工程指示 / 要求簡箋(E.I.)

工程指示編號：EI / 1021 / 19

工程名稱：觀塘裕民坊

工程項目：幕牆 死牆二合一位置背板 修改款式

PLAN

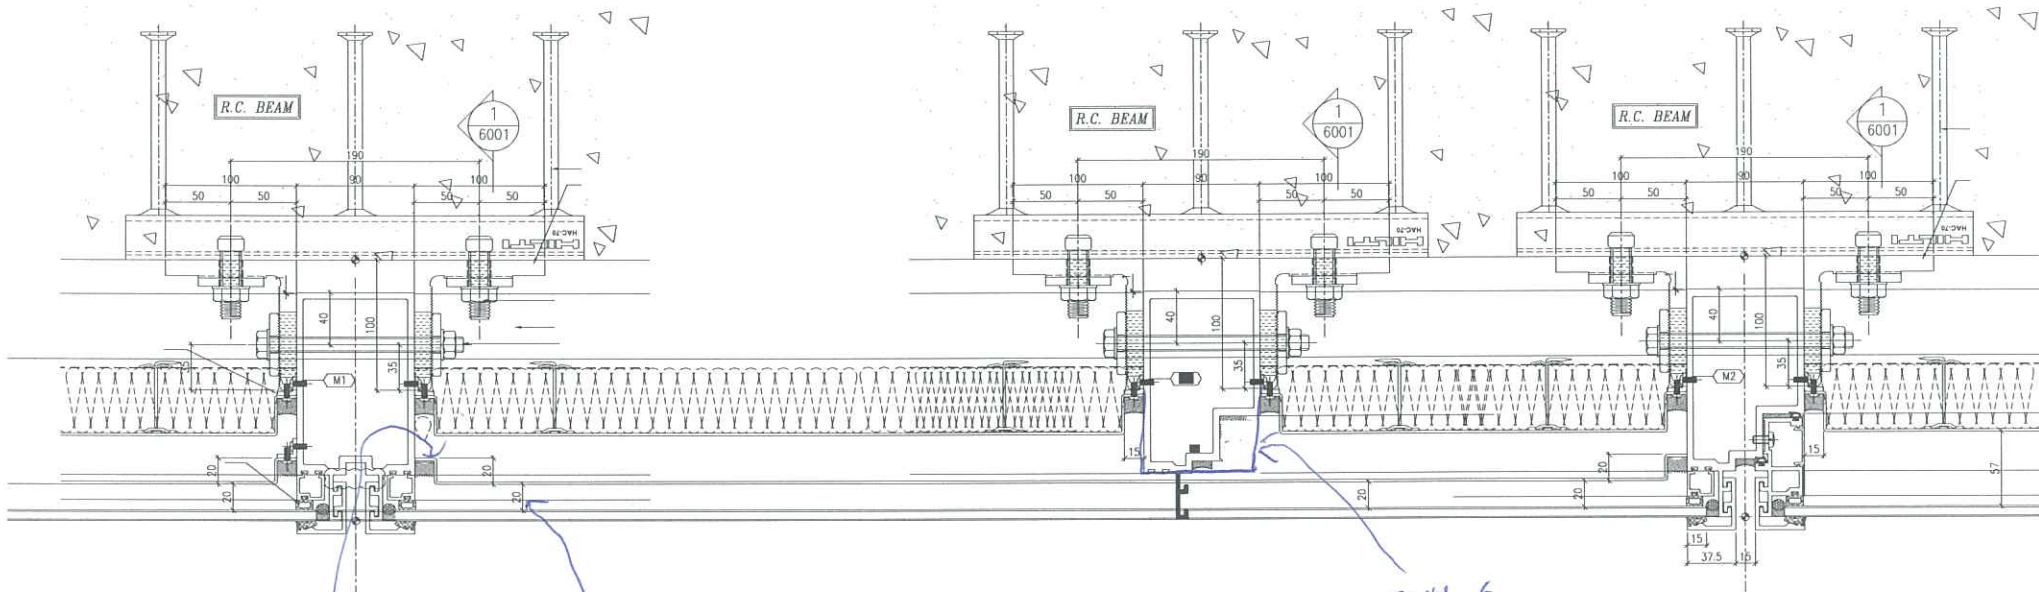
死牆=合-位置

此位置不修
只吧膠

- 1) 背板面高低玻璃背20mm
- 2) 背板一併過

死牆=合-
在身邊西片

背板膠要開避位(頂底)
